OGGETTO: Procedura di Valutazione di Impatto Ambientale relativa al permesso di ricerca per idrocarburi liquidi e gassosi denominato "**Monte Cavallo**" presentato il 27.12.2016 * **proponente**: Shell Italia E&P S.p.A. * osservazioni critiche * richiesta di archiviazione * richiesta di svolgimento di un'inchiesta pubblica

Osservazioni e controdeduzioni formulate ai sensi del DLgs. n. 152/2006 art. 24 comma 4° in relazione alla procedura VIA per il rilascio del permesso di ricerca di idrocarburi liquidi e gassosi denominato "Monte Cavallo" – proponente Shell Italia E&P spa

Figura 1: idrogeologia dei Monti della Maddalena inclusi nell'istanza Monte Cavallo (linea rossa punteggiata).

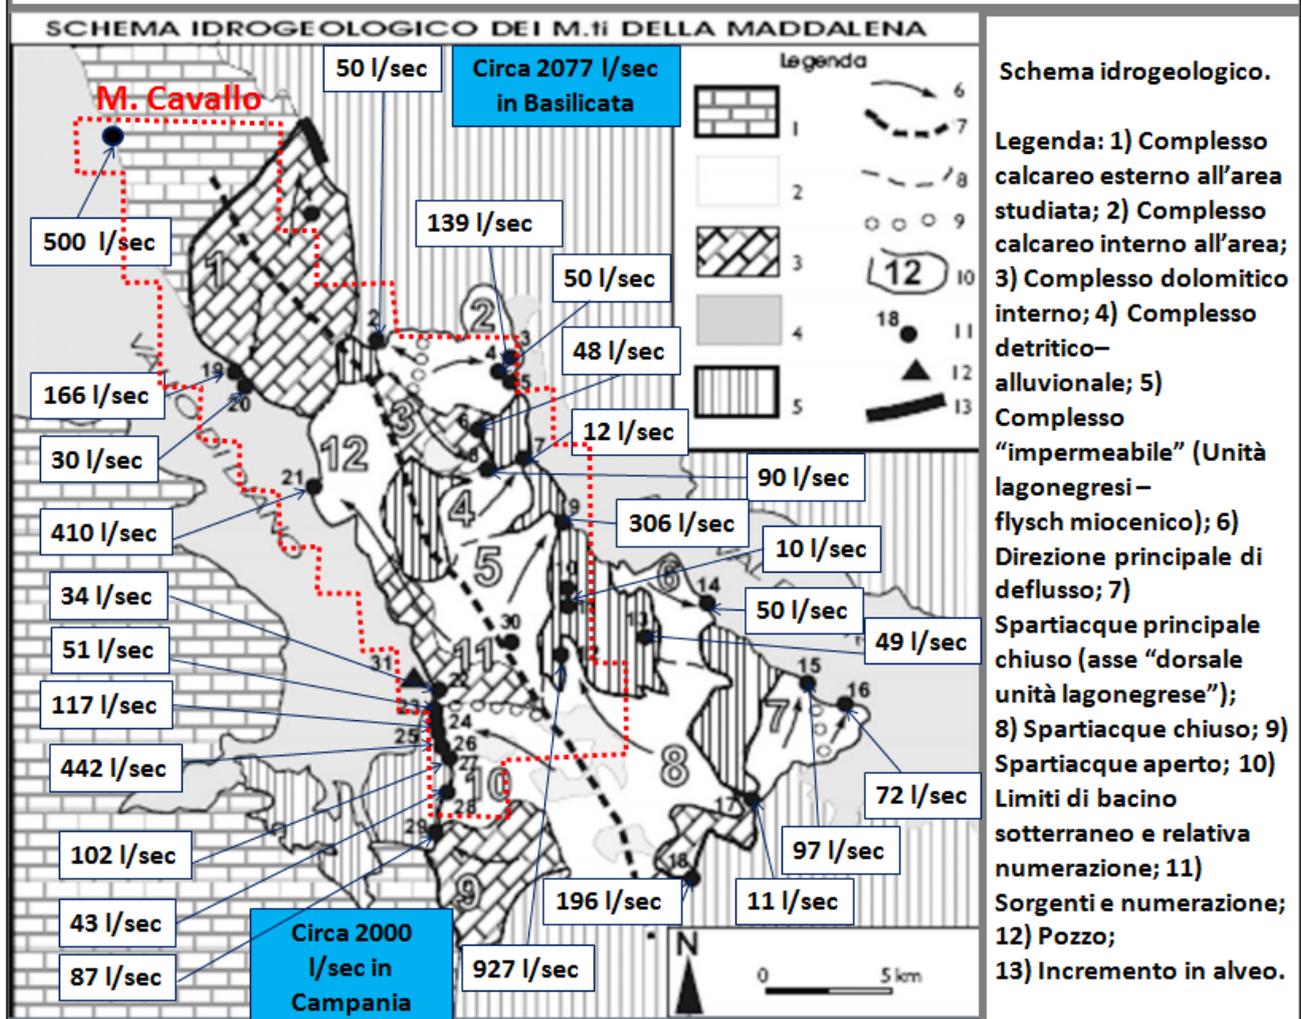
nel sottosuolo sull'acquifero carsico dei Monti della Maddalena, l'impatto delle attività petrolifere sull'Area SIC Monti della Maddalena. Prima di procedere oltre giova evidenziare che inspiegabilmente ai fini dell'inquadramento geologico la Shell ha utilizzato la carta geologica d'Italia in scala 1:100.000 [cfr. pag. 114 della relazione], che non è adeguata per evidenziare le caratteristiche stratigrafiche, geomorfologiche ed idrogeologiche dell'area nella quale si intendono eseguire i rilievi di sismica passiva, e non invece la nuova carta geologica d'Italia in scala 1:50.000 di Ispra (fogli Sala Consilina e Moliterno), che ricopre quasi tutta l'area dell'istanza Monte Cavallo, benché essa sia disponibile gratuitamente su Internet. La scala al 100.000 è infatti puramente indicativa.

2.2) Il SIA risulta essere **carente** di un rilevamento in ordine alla **caratterizzazione idrica profonda** dell'area interessata dall'istanza atto ad individuare e delimitare i bacini endoreici con inghiottitoi, le aree senza deflusso idrico superficiale, il carsismo. Ciò è estremamente grave in quanto il complesso denominato Monti della Maddalena è un acquifero che eroga mediamente **oltre 4.000 litri al**

secondo di acqua. Orbene, se si considera che l'acquifero è predisposto per continuare ad erogare acqua potabile per l'**eternità** e che si tratta di una **risorsa** d'importanza (questa sì) **strategica** in quanto le acque che scorgano a quota variabile da circa 400 mt. a circa 800 mt. sono **insostituibili**, non si può non concludere che un loro eventuale inquinamento produrrebbe effetti disastrosi per tutte le comunità che utilizzano questa risorsa idrica, in termini di acqua potabile e di uso agricolo. Il SIA è privo di una carta **idrogeologica** con la rappresentazione delle principali sorgenti e della portata delle stesse, fattore che ostacola l'esplicitazione delle problematiche che l'attività petrolifera a farsi può motivatamente comportare per l'assetto idrogeologico dei Monti della Maddalena. Questi, è bene ribadirlo, costituiscono un acquifero carbonatico carsificato molto permeabile e vulnerabile all'inquinamento.

Figura 1a: in alto i bacini endoreici senza deflusso verso l'esterno drenati da inghiottitoi che alimentano direttamente le falde le cui acque scaturiscono in Basilicata (sorgenti dell'Agri) e in Campania (sorgente S. Giovanni in Fonte) con portata complessiva superiore a 800 litri al secondo.

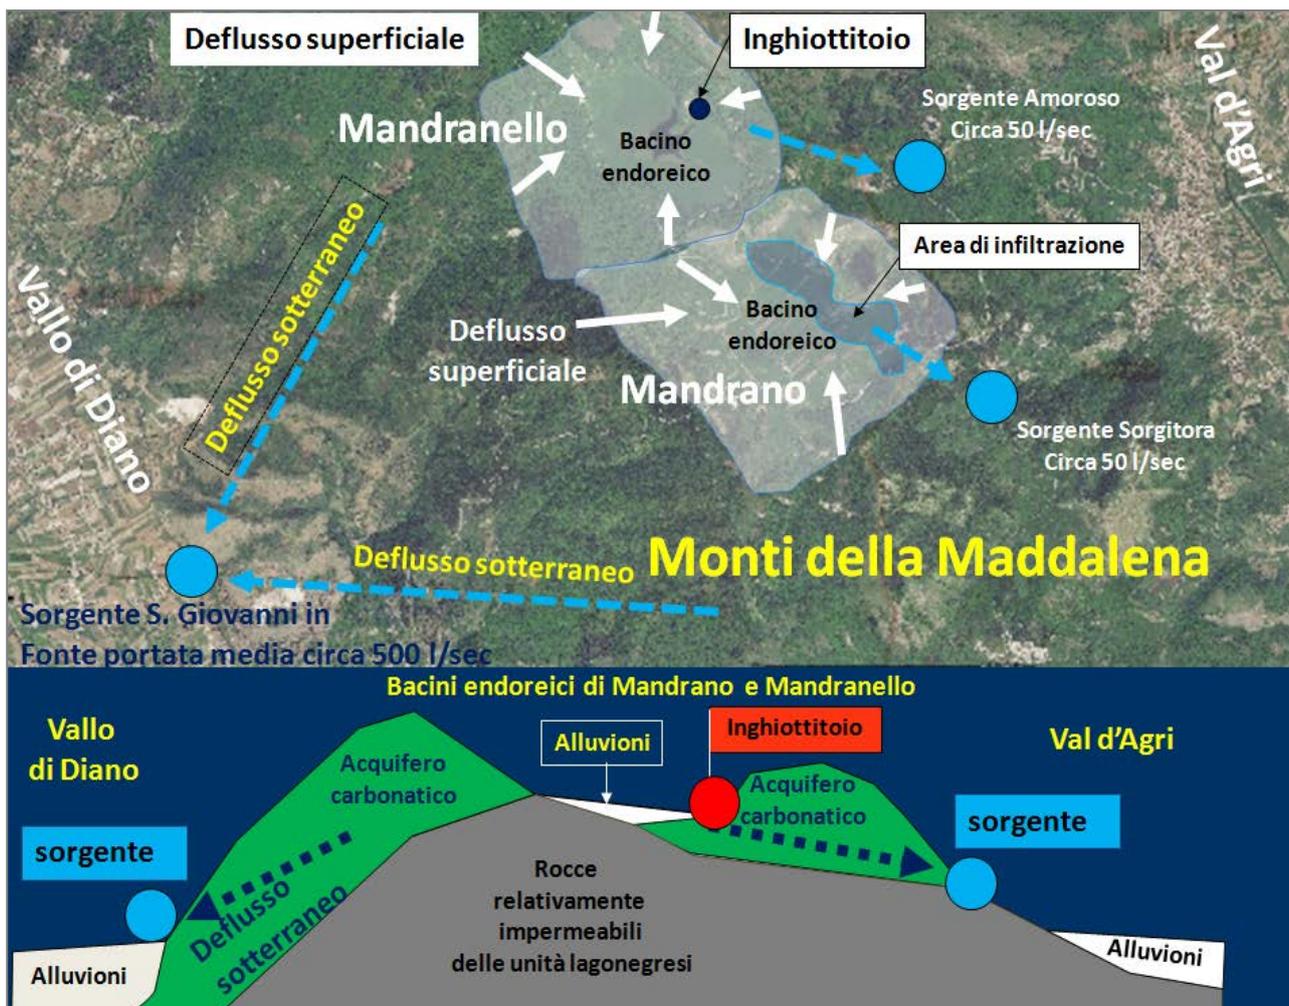
Nella figura 1a in alto sono rappresentati i bacini endoreici di Mandrano e Mandranello drenati da inghiottitoi che alimentano le sorgenti dell'Agri in Basilicata. Le frecce tratteggiate azzurre indicano il percorso delle acque sotterranee dalla zona di ricarica alle sorgenti ubicate nel Vallo di Diano e nell'alta val d'Agri. In basso è

rappresentata una sezione idrogeologica schematica dal Vallo di Diano alla val d'Agri.

Figura 1b: bacini endoreici drenati da inghiottitoi al limite esterno sudoccidentale dell'istanza Monte Cavallo (Magorno, Pian di Perillo). Il bacino endoreico di Spigno è compreso nell'istanza ed alimenta le sorgenti minerali di Montesano sulla Marcellana la cui acqua è imbottigliata.

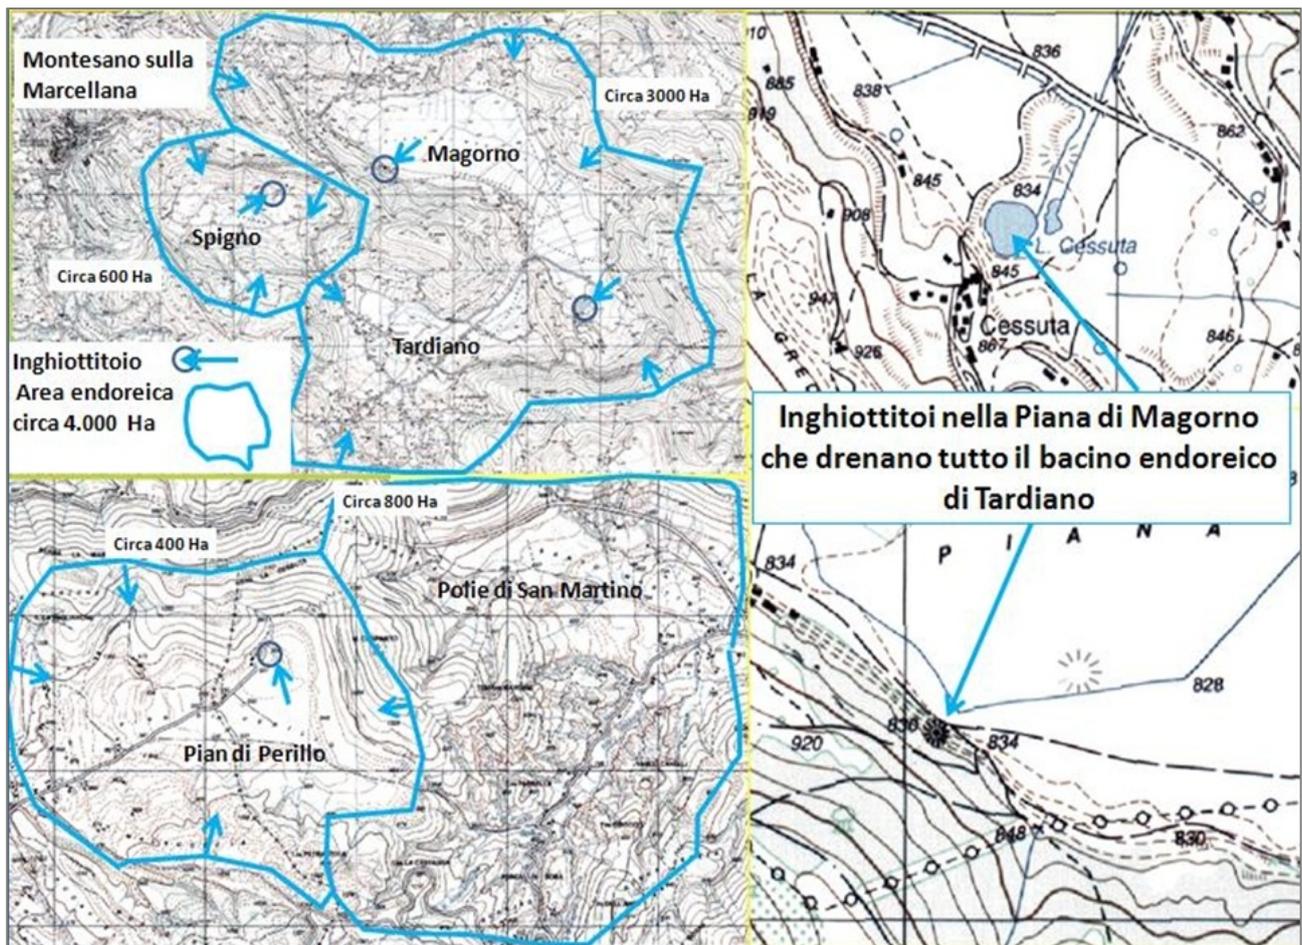
Nella figura 1b sono evidenziati altri bacini endoreici che si trovano nella parte meridionale del territorio delimitato nell'istanza Monte Cavallo.

Nel SIA non è stata trattata l'importanza degli acquiferi carbonatici carsificati e la loro vulnerabilità all'inquinamento come i Monti della Maddalena ed altresì manca ogni riferimento agli impatti delle attività petrolifere. Ciò è sconcertante in quanto nessuna persona dotata di buon senso può escludere a priori l'esistenza di una relazione tra questi ultimi e la risorsa idropotabile dell'area. Eppure la **vulnerabilità** degli acquiferi carbonatici carsici come i Monti della Maddalena è nota. Un'accurata valutazione delle problematiche del carsismo dell'area è di fondamentale importanza per la corretta valutazione degli impatti delle attività petrolifere al di sopra e attraverso un acquifero quali sono i Monti della Maddalena e per la conoscenza dei margini di sicurezza di eventuali incidenti in superficie e nel sottosuolo all'interno dell'acquifero carbonatico carsico generati dall'intervento. L'assenza dei dati in argomento

Figura 2: schema della circolazione idrica sotterranea dei Monti della Maddalena interessati dall'istanza Monte Cavallo.

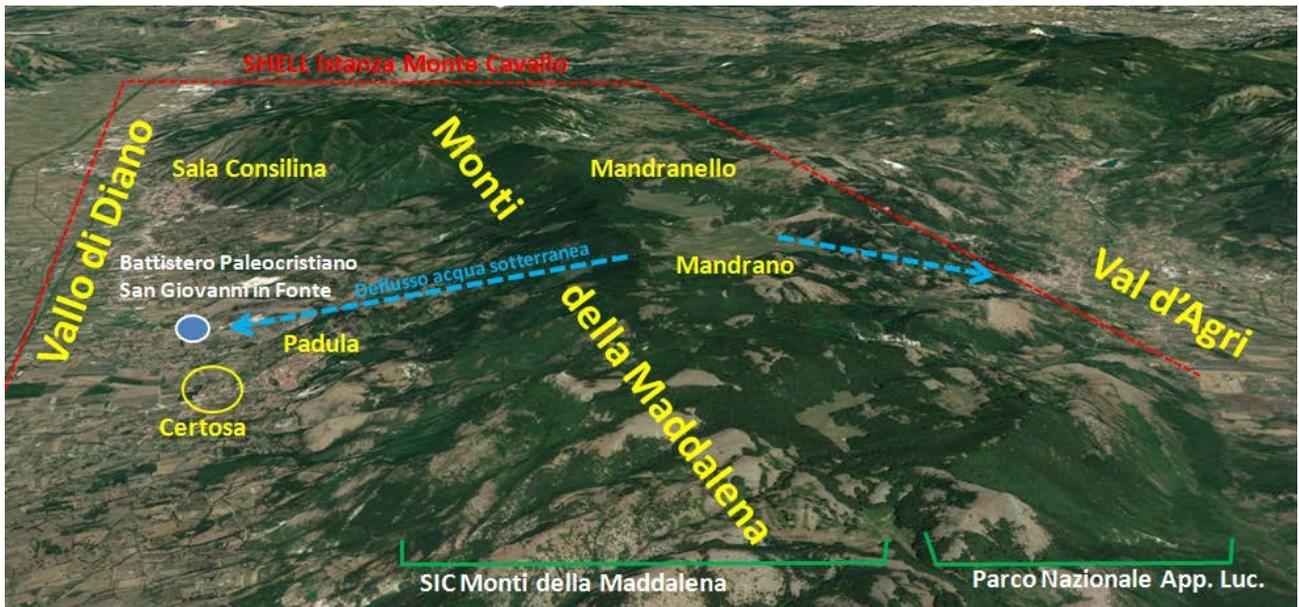
Come si vede nella figura che precede la parte occidentale in Campania dei Monti della Maddalena è interessata dal SIC Monti della Maddalena; la parte orientale in Basilicata ricade nel Parco Nazionale dell'Appennino Lucano. Apparentemente, le misure di protezione in superficie del medesimo acquifero sono diverse: la parte ricadente nel Parco Nazionale infatti è interessata dal divieto espresso di attività petrolifere [L. 9/1991 art. 6 comma 13; L. 394/91; decreto di istituzione dell'area protetta nazionale], mentre non risulta altrettanto per quella ricadente nel SIC. Tuttavia, è lecito ritenere che tale

Figura 3 evidenze di tettonica attiva con riattivazione di faglie in seguito ai terremoti storici nell'area dell'istanza Monte Cavallo delimitata dalla linea rossa.

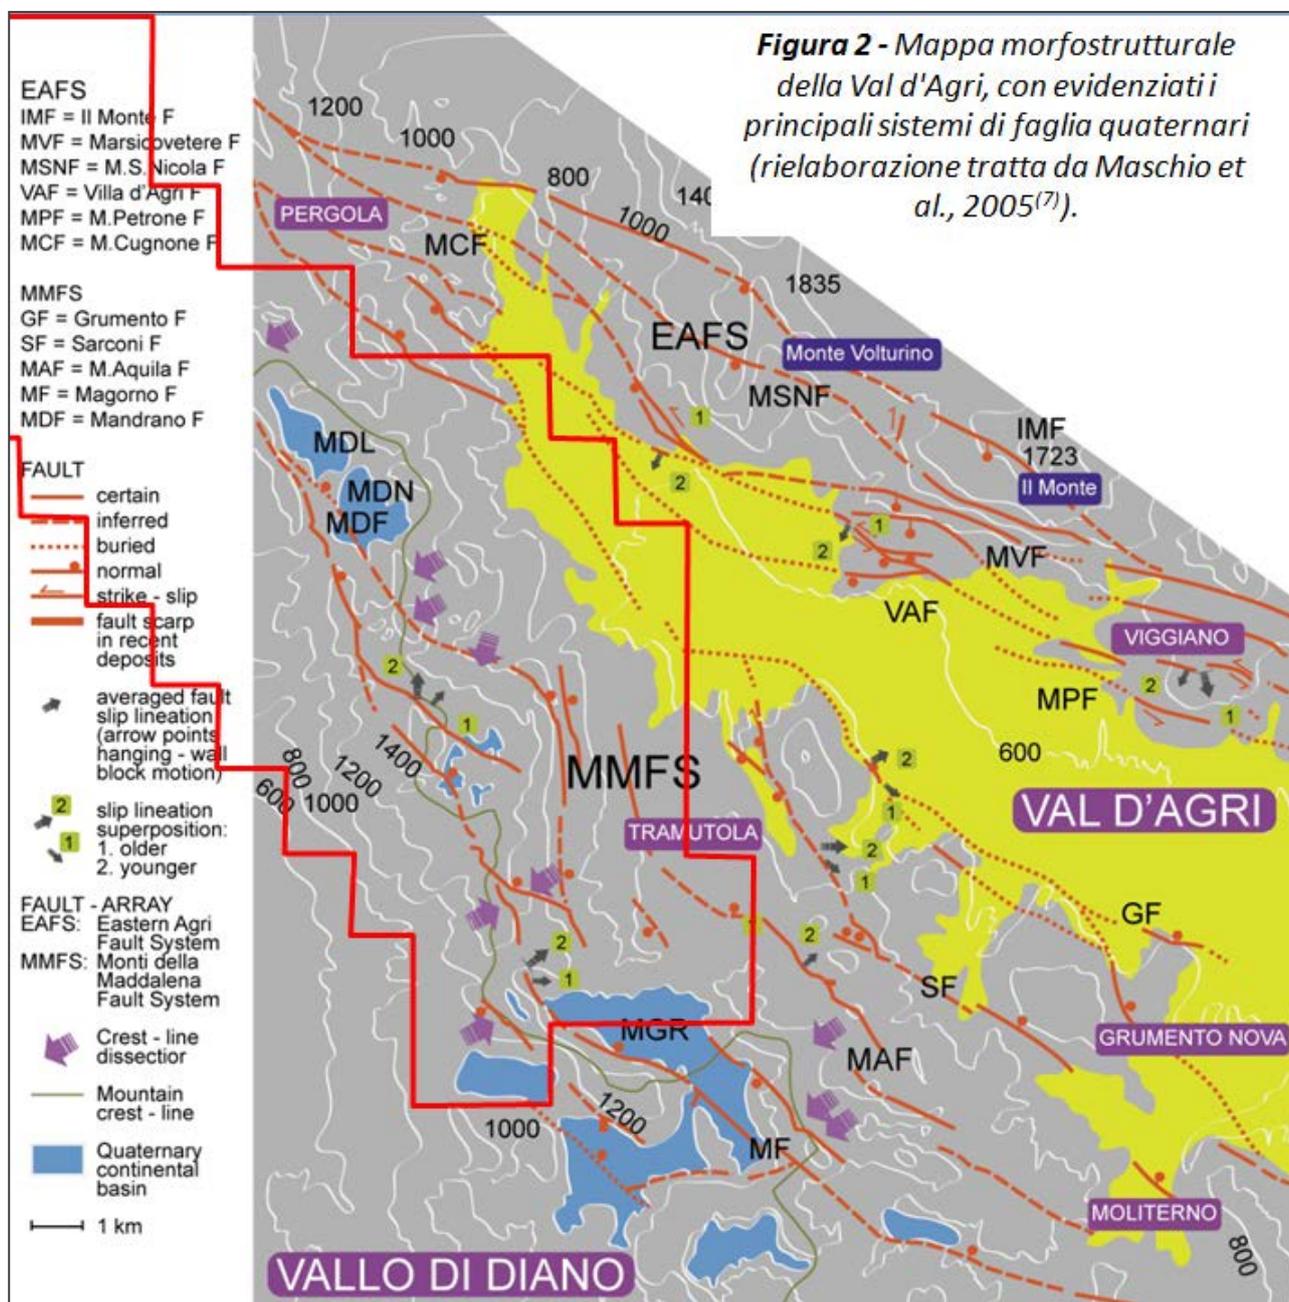
riguardo, circostanza che conferma la parzialità dello stesso.

Figura 5: le faglie sismogenetiche che interessano il sottosuolo delle istanze Monte Cavallo e La Cerasa secondo DISS 3.2.0 di INGV.

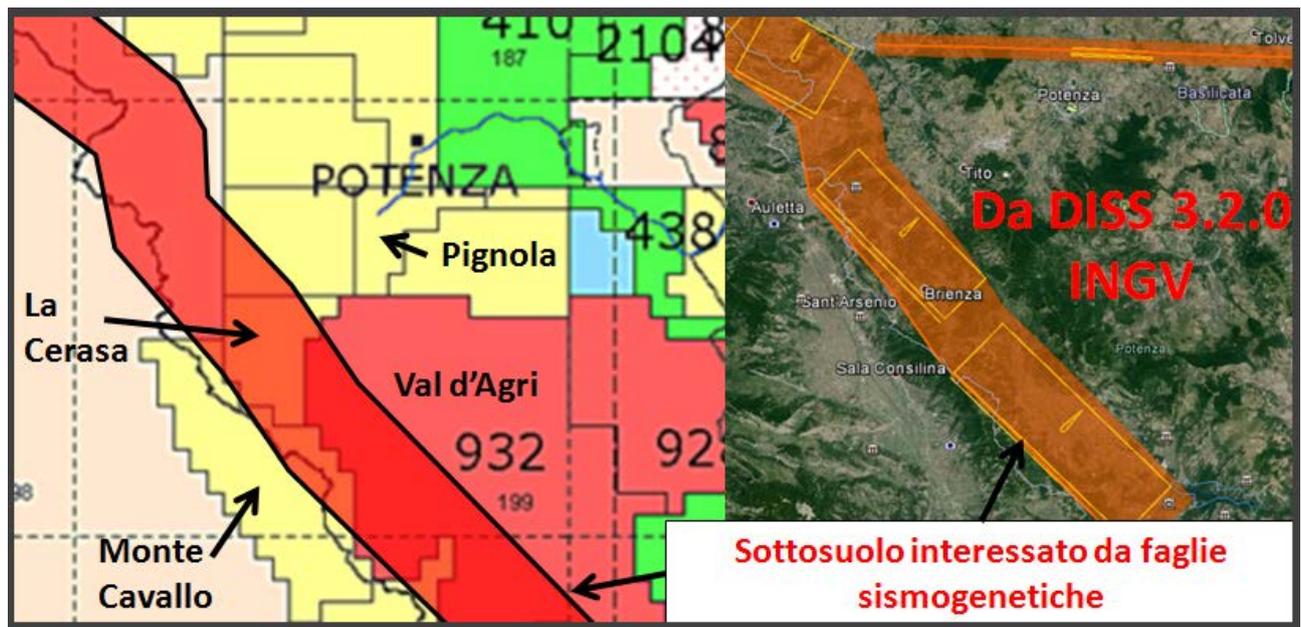
I riquadri **con linea gialla nella immagine a destra** individuano faglie sismogenetiche individuali che hanno originato i terremoti del 1561 (riquadro in alto nell'immagine a destra) e 1857 (**riquadri al centro e a sinistra, nell'immagine a destra, che interessano l'istanza Monte Cavallo**).

Studi scientifici hanno evidenziato che su una vasta parte dell'area inclusa nell'istanza Monte Cavallo sono state riscontrate rimobilizzazioni di faglie in relazione ad eventi sismici passati. Come è noto tali rimobilizzazioni avvengono **istantaneamente** quando l'area è interessata da terremoti

di magnitudo superiore a 6 come si è verificato recentemente anche nell'Italia centrale, dove è stata riscontrata la ripetuta rimobilizzazione della faglia del Monte Vittore e zone circostanti, e come è stato verificato anche in seguito al terremoto del 1980.

Tra le faglie evidenziate si sottolineano quelle di Mandrano e Mandranello che rappresentano bacini endoreici drenati da inghiottitoi.

Figura 6: schema idrogeologico dei Monti della Maddalena, già riportato nella figura 1, con evidenziazione in viola trasparente dell'area maggiormente interessata dalla rimobilizzazione di faglie in relazione ai terremoti del passato.

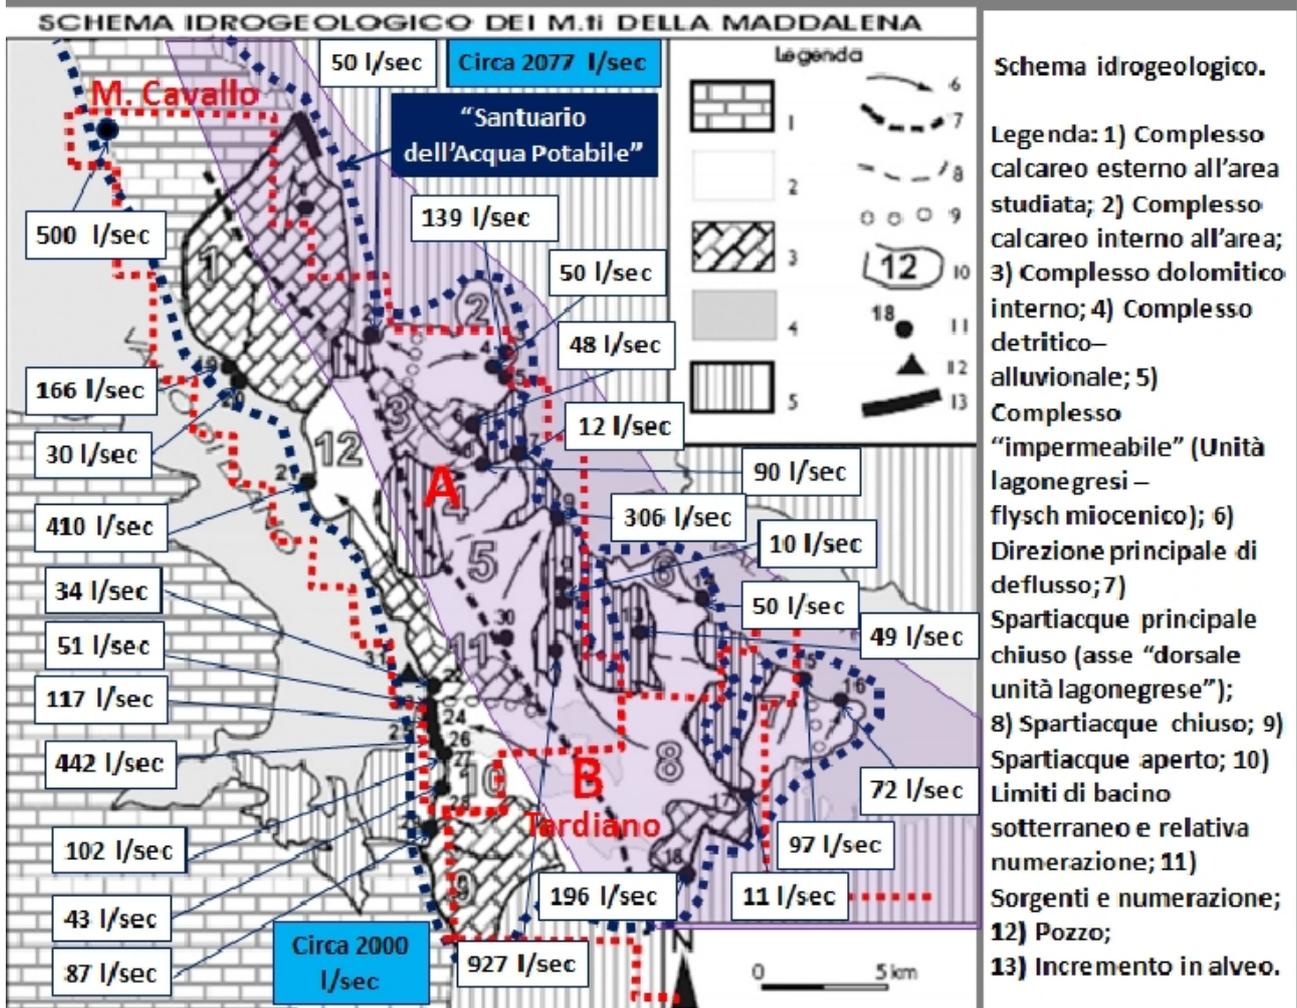
E' evidente che tale tettonica continua influirà sulla stabilità e tenuta dei pozzi anche negli anni prossimi aggravando le deformazioni già riscontrate nelle perforazioni della vicina val d'Agri

con probabile loro evoluzione in rotture vere e proprie.
